OGGETTO : Osservazioni al Piano Regionale delle Attività Estrattive adottato con Delibera di Giunta Regionale n. 81 - 6285 del 16/12/2022, espresse a seguito della consultazione dei soggetti competenti in materia ambientale e del pubblico prevista dall'articolo 14 del d.lgs. 152/2006 -

**OGGETTO: PIANO REGIONALE DELLE ATTIVITA' ESTRATTIVE DELLA REGIONE PIEMONTE (PRAE) –
PROCEDURA DI VAS N. 007/REG/2020 – OSSERVAZIONI E CORREZIONI - CODICE POLO N01069**

Osservazioni al Piano Regionale delle Attività Estrattive (PRAE) della Regione Piemonte, adottato dalla Giunta regionale con D.G.R. n. 81-6285 del 16.12.2022

nuovo sito in progetto

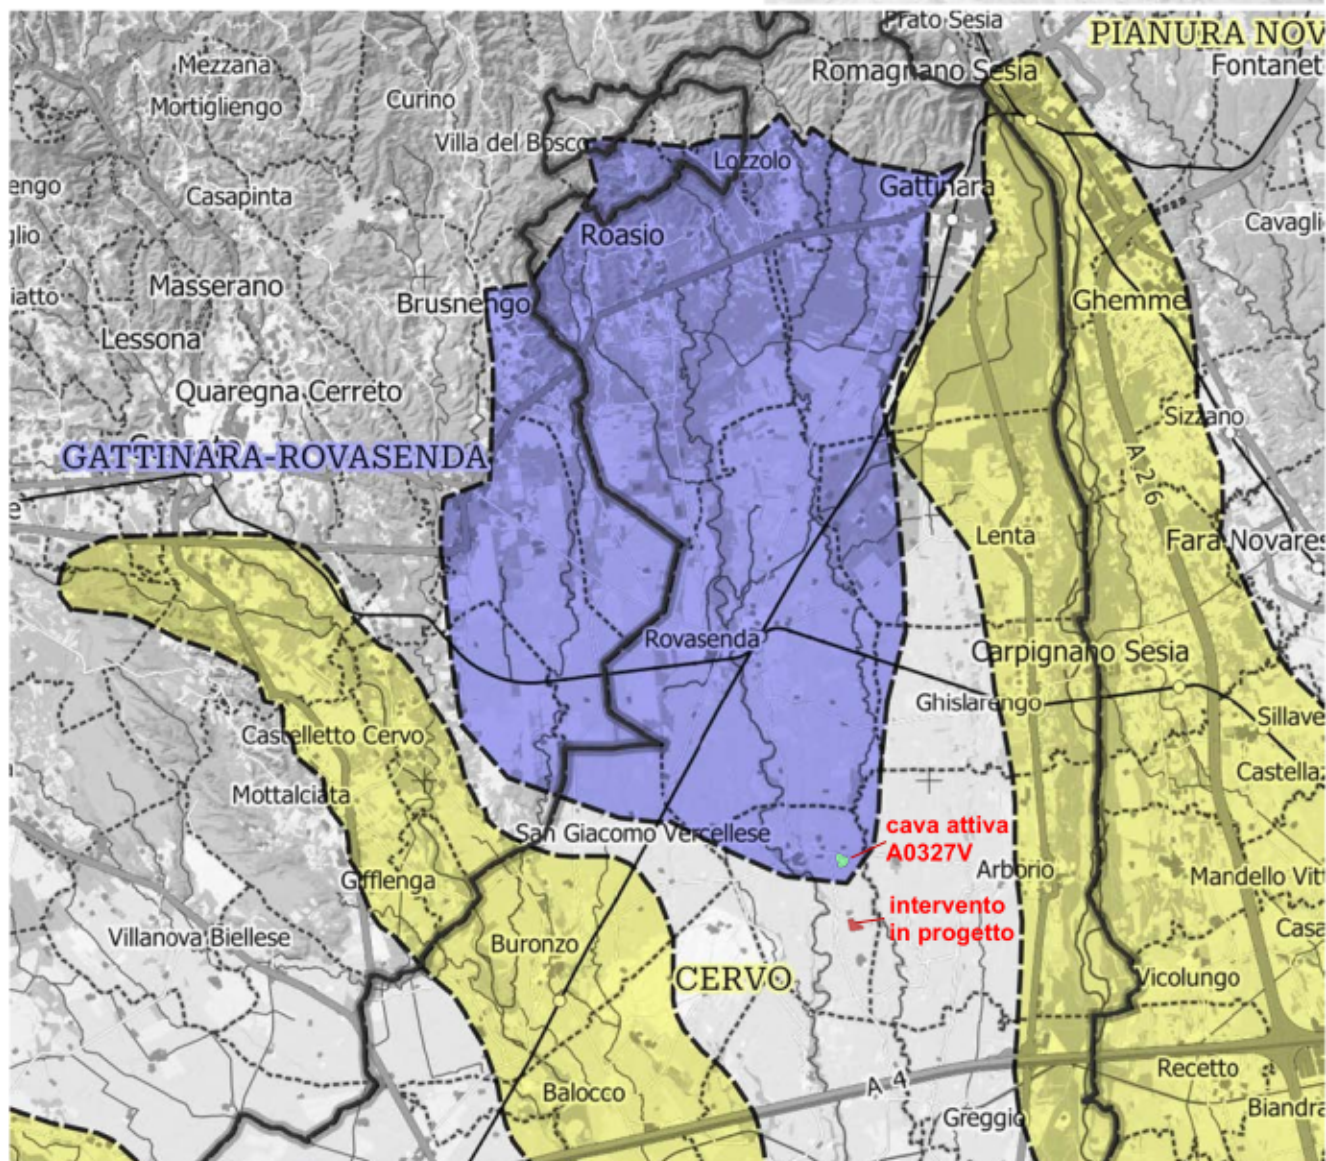
Il sito di nuovo insediamento non è gravato da vincoli, risulta però situato esternamente al bacino di appartenenza della cava attiva pur distando da questa solo 1200 m.

Con la presente si richiede pertanto la ripermimetrazione del bacino PRAE di competenza in modo da includervi l'area di recente acquisizione dianzi specificata.

SCHEDA IDENTIFICAZIONE CAVA

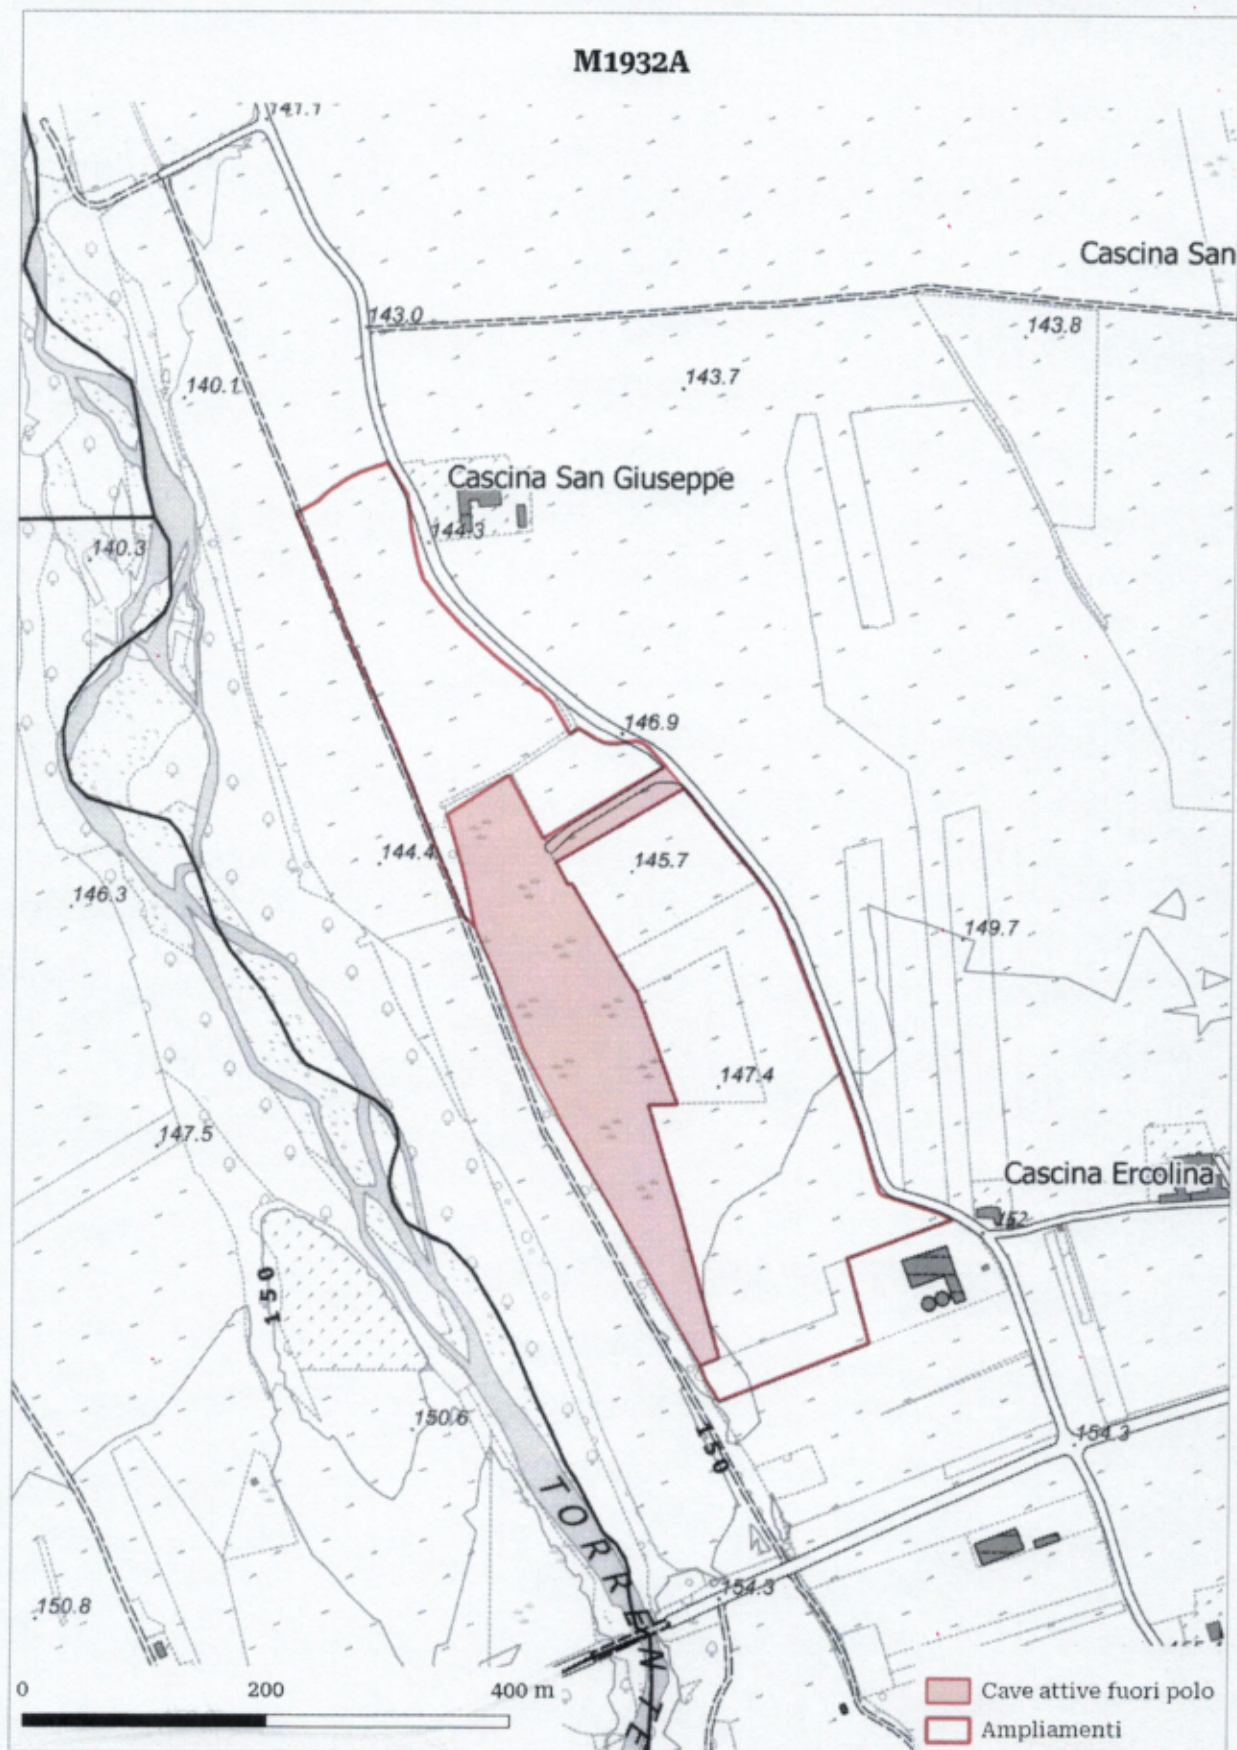
1) VOLUMI DI SCAVO

Considerato che l'estensione degli ampliamenti ipotizzati è pari a circa 103.700 m2, e tenuto conto di una profondità di
scavo fissata pari a 3,0 m, il volume estraibile ampliamenti (mc) è pari a circa 300.000 mc e non i 72.000 mc indicati
nella scheda.

2) TIPOLOGIA DI RECUPERO AMBIENTALE E DESTINAZIONE D'USO FINALE DELL'AREA

In merito alla tipologia di recupero ambientale, oltre all'AGRICOLO chiediamo venga prevista la possibilità di un riuso
a FOTOVOLTAICO.

Volume estraibile ampliamenti (mc) 300.000

Volume estraibile decennio vigenza PRAE (mc) 300.000

In riferimento al PRAE adottato dalla Giunta regionale con D.G.R. n. 81-6285 del 16/12/2022 - **SCHEDA IDENTIFICAZIONE POLO ESTRATTIVO A03014** si richiedono le seguenti rettifiche :

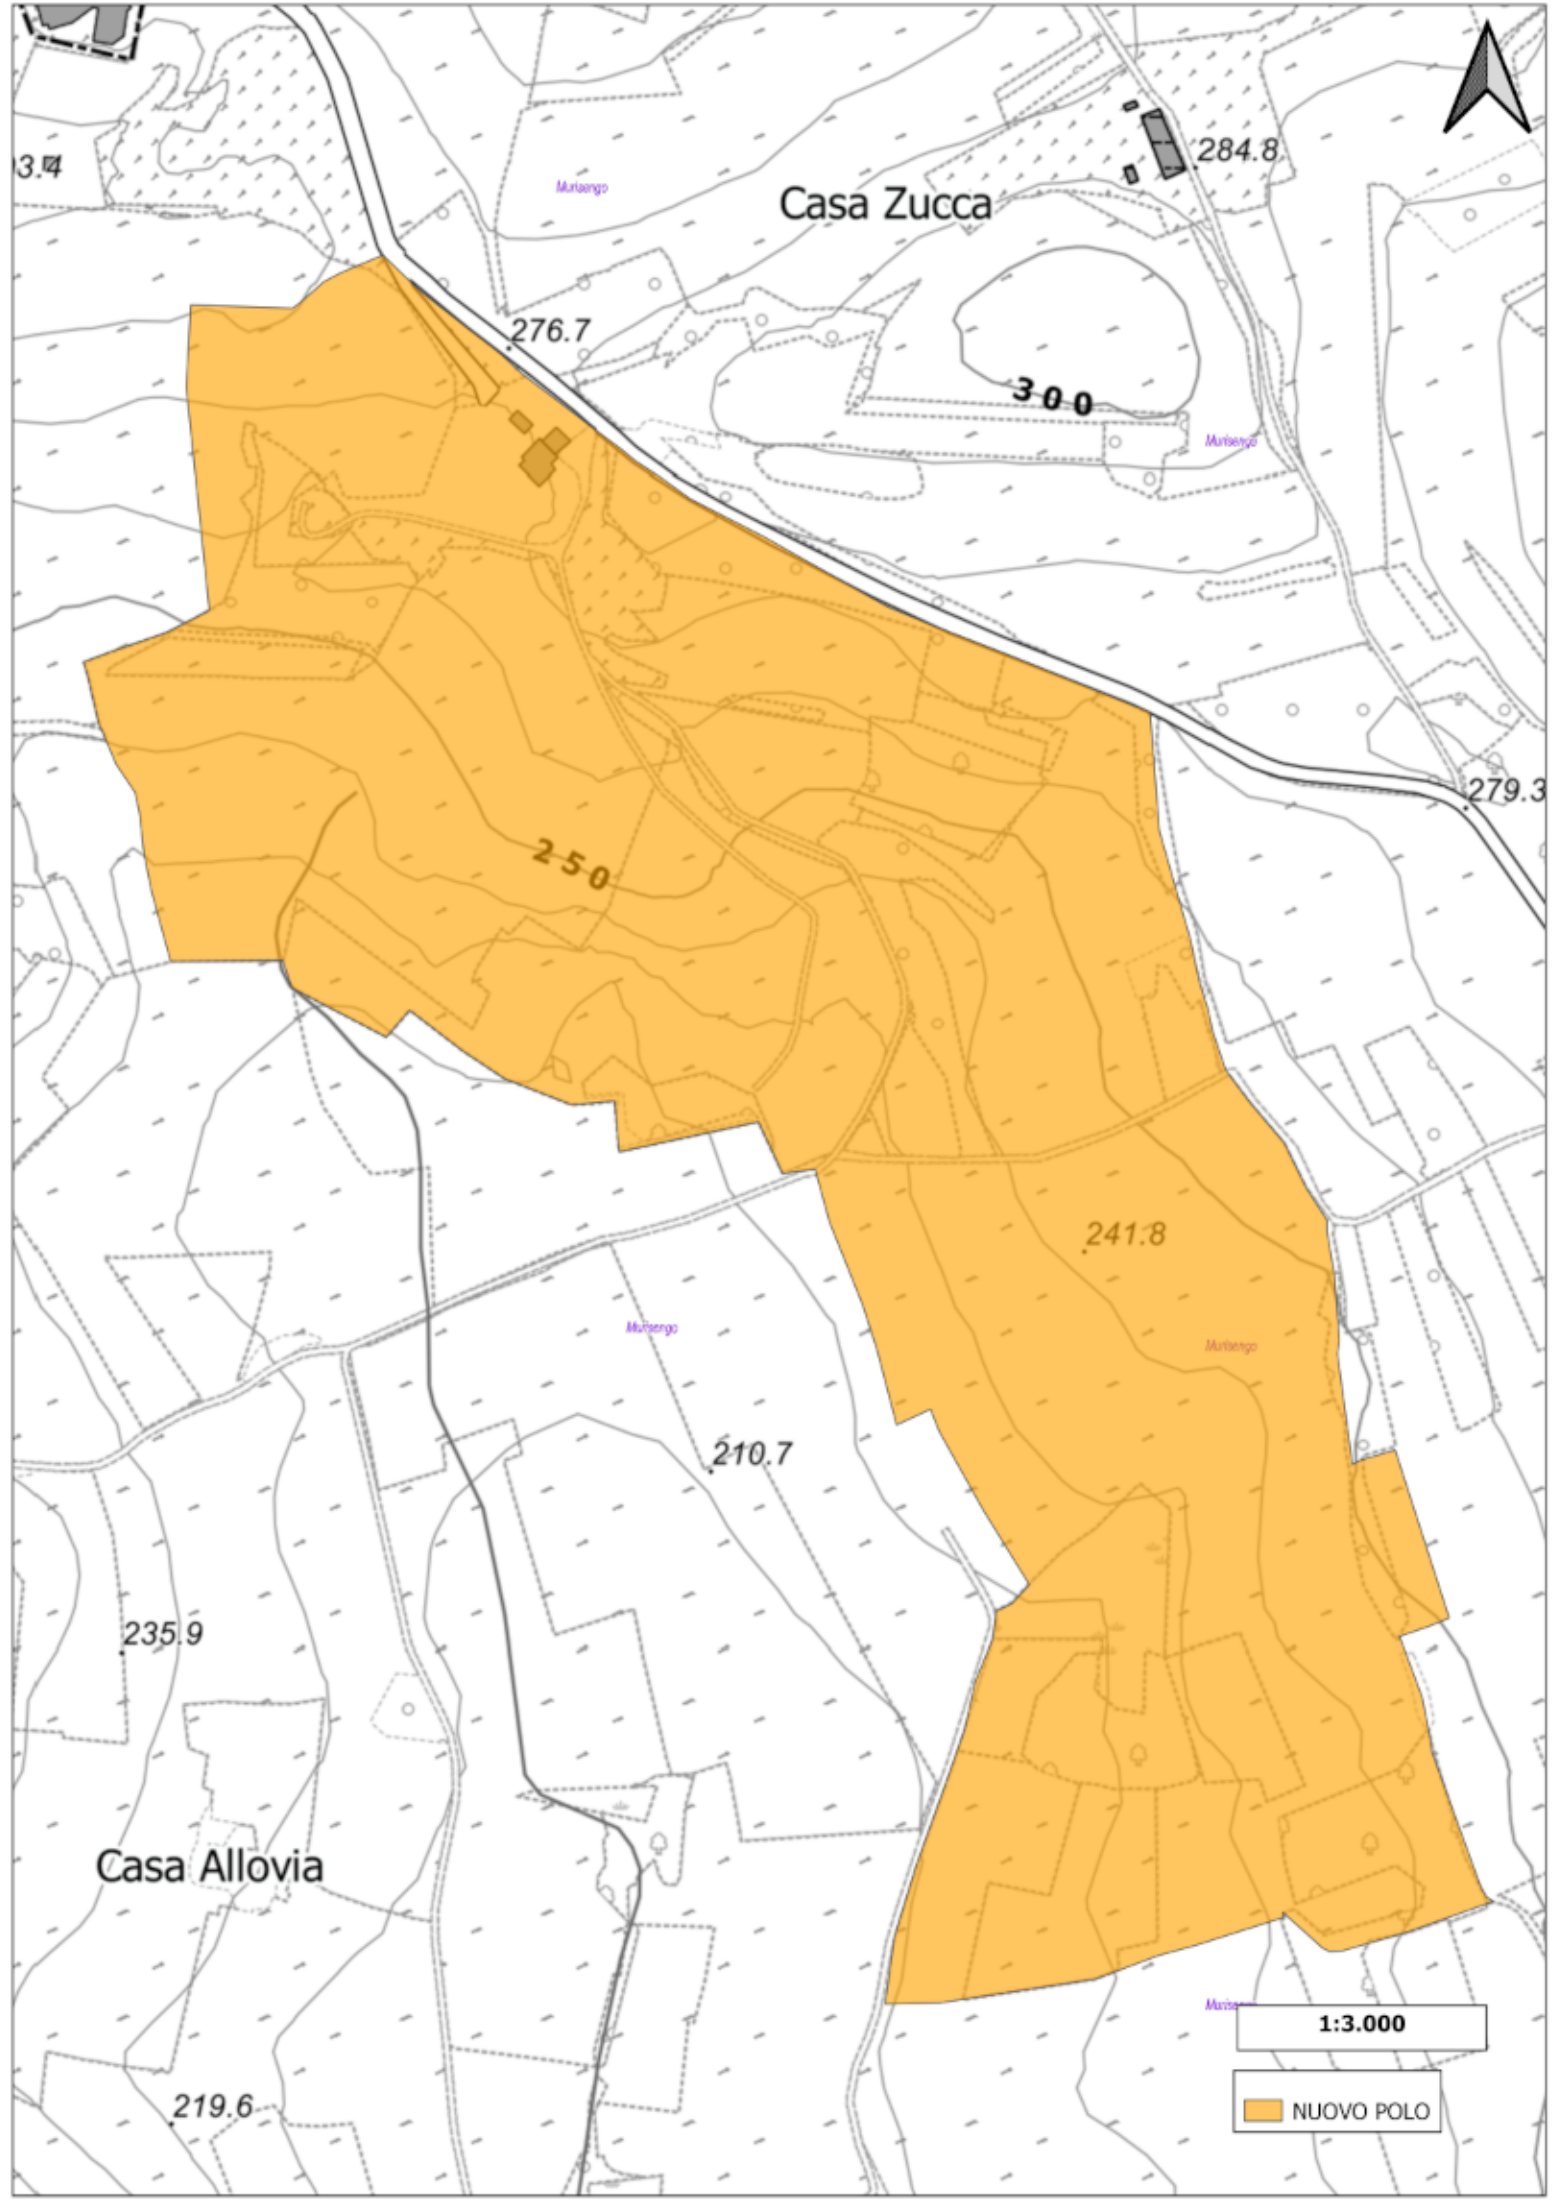
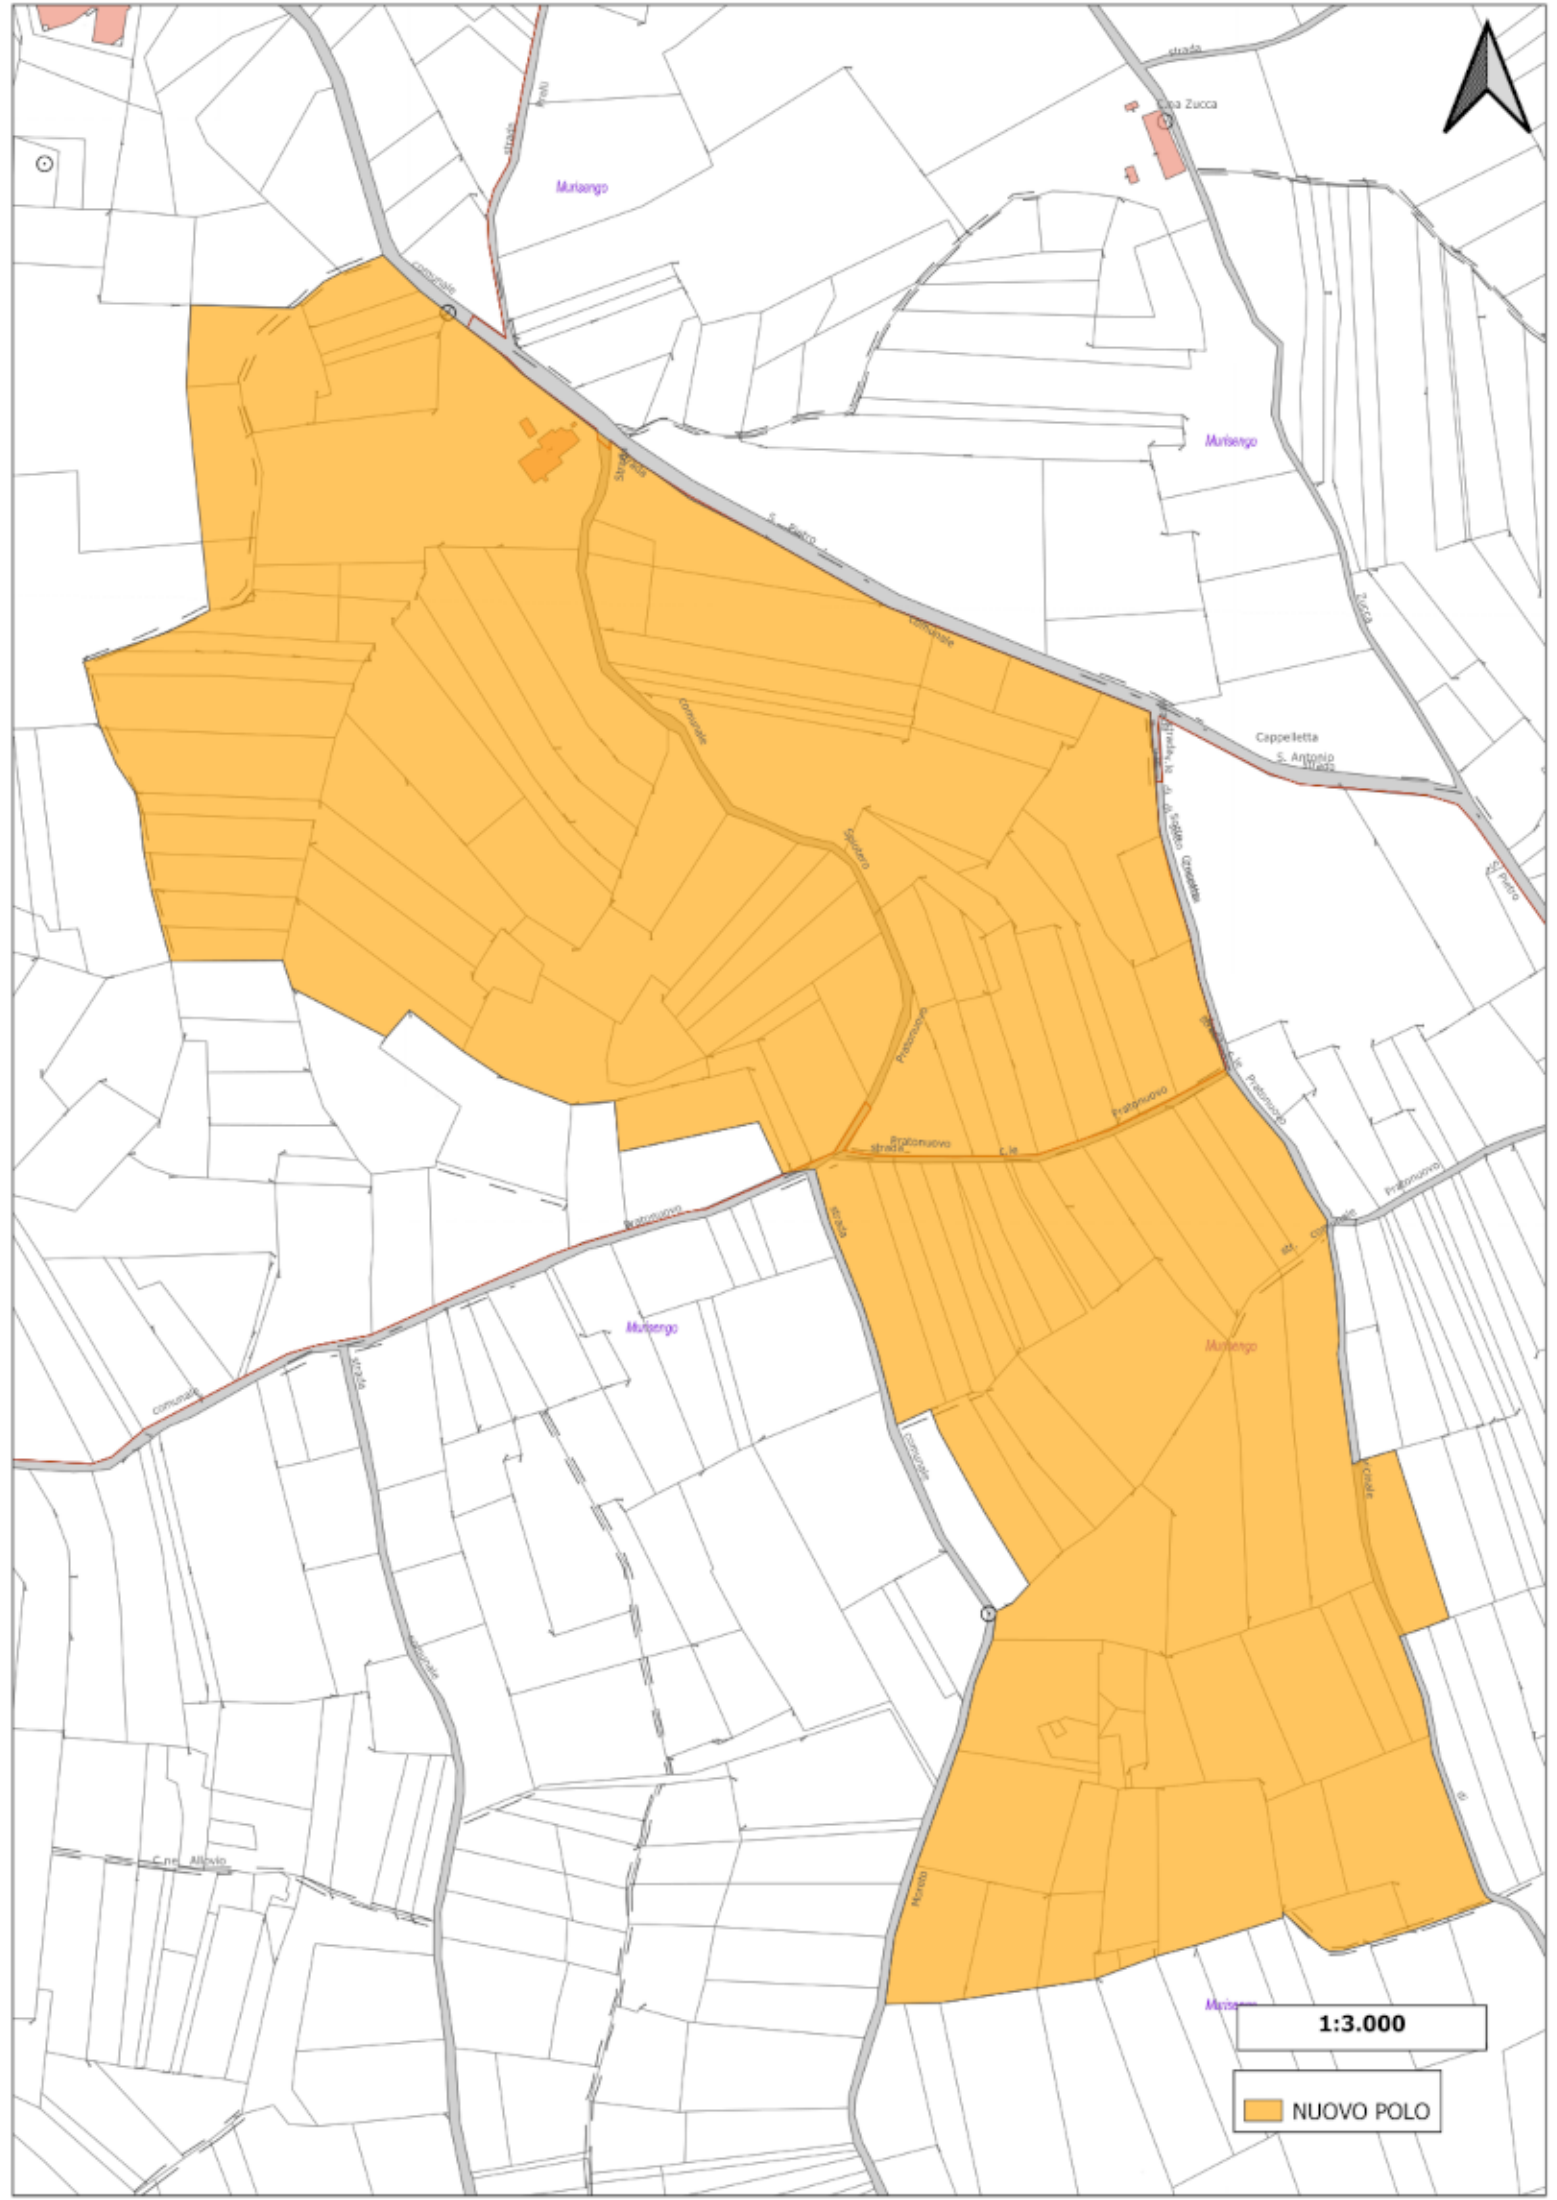
Estensione : 321.670 m² anziché 309.589 m²

Riferimenti catastali : aggiunta delle ppcc 64 (p), 65 (p), 66 (p).

Estensione delle attività già autorizzate : 123.475 m² anziché 132.185 m². Tale rettifica deriva dall'aggiornamento (vedasi planimetrie allegata) che tiene conto dell'inserimento delle aree non autorizzate ai fini estrattivi, ma occupate da pertinenze (piste esterne, imbocco, rampa, deposito materiali esplosivi) e da Livelli di coltivazione esauriti non ancora svincolati.

Vincoli : **PAI** - sull'area estrattiva risultano mappature di Frane quiescenti (34-FQ10 e 35-FQ10) anziché di Frane attive.

Tipologia di recupero: sono previste attività ricreative/ricettive, riempimenti per la messa in sicurezza definitiva e stoccaggi di materiali da commercializzare.
